改善箇所説明図

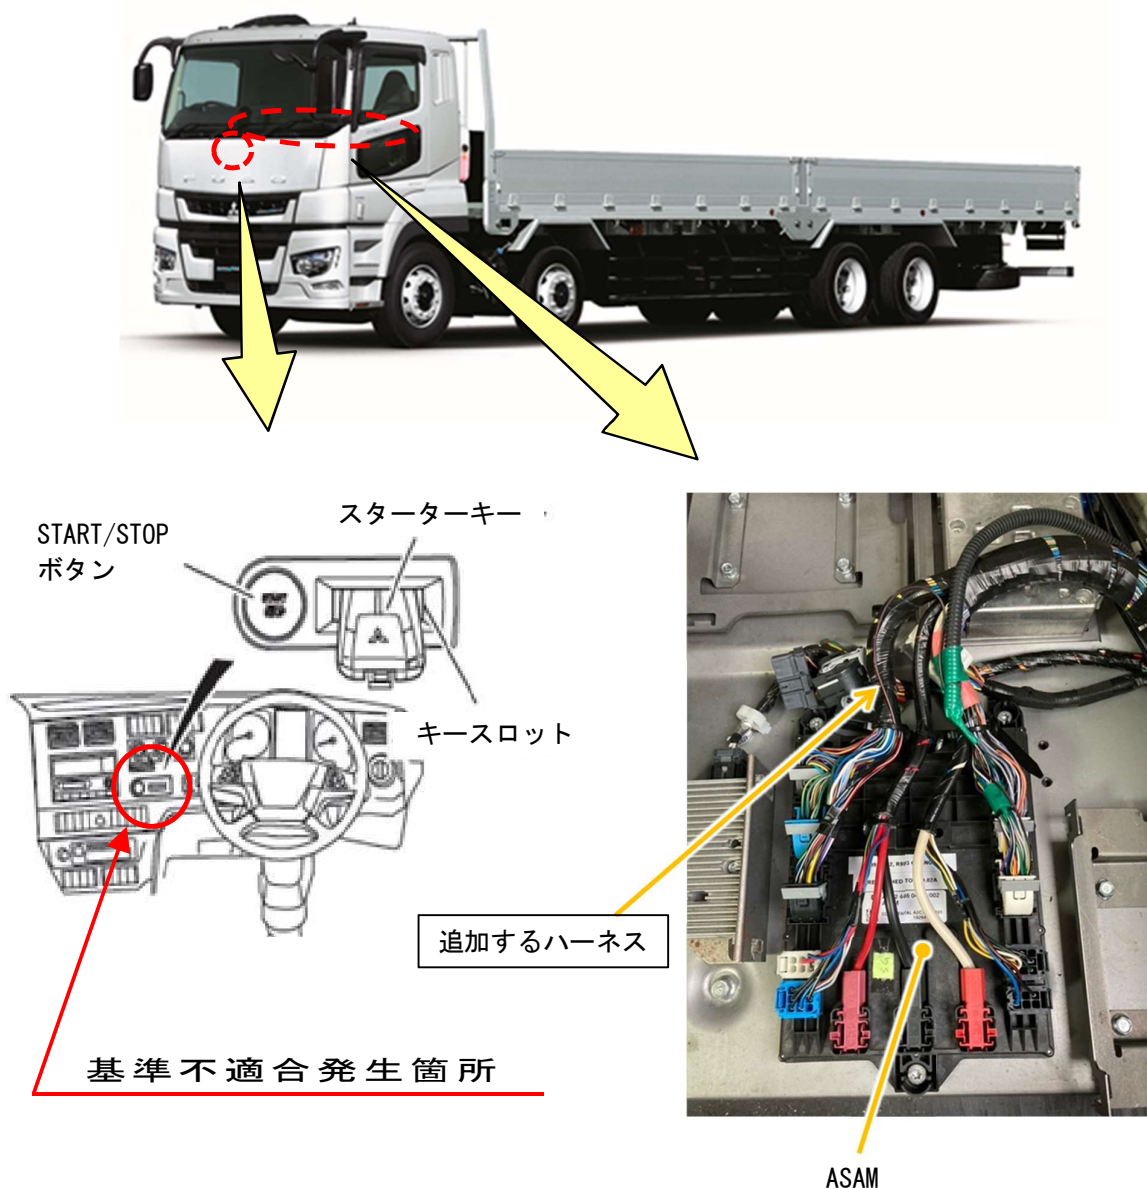
機械式自動変速機の大型トラックにおいて、イグニッションスイッチが不適切なため、イグニッション OFF 信号が発信される場合がある。そのため、突然エンジンが停止し、ライトスイッチをオート位置で使用していた場合は前照灯が消灯する等の不具合が生じるおそれがある。

原因の究明に時間を要するため、全車両、暫定措置として座席後ろの配線にハーネスを追加すると共に、スターターキーの確実な挿入についての注意事項をユーザに周知する。

なお、対策が決定次第、恒久対策を実施する。

注：□ は追加する部品を示す。
